**DOCUMENTOS DE RESPUESTAS
PROCESO A2018-000221**

OBJETO: Adquisición de tractores agrícolas, maquinaria y herramientas para la implementación de proyectos productivos con organizaciones de productores campesinos en el Departamento de Meta.

CF - 20

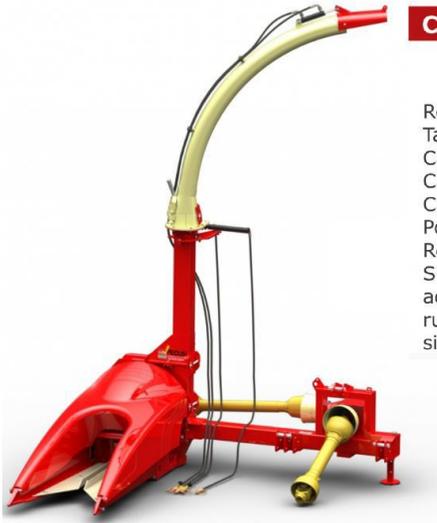
PREGUNTA 25: Punto N.2 – Cosechadora de Forraje: Las especificaciones técnicas de la cosechadora requerida corresponden únicamente a la ofrecida el mercado por la marca PENAGOS, CF-20, que sesga a una sola opción del abanico que existe, dejando por fuera otras opciones de buen desempeño y funcionalidad. Se observa medias y pesos puntuales que corresponden solo al diseño de cada fábrica o referencia y que no afectan rendimiento ni duración.

A continuación le relaciono algunas de las fichas técnicas de las diferentes opciones, que cumplen a cabalidad con el propósito para el cuál se requiere:

RESPUESTA: Ver adenda No. 1.
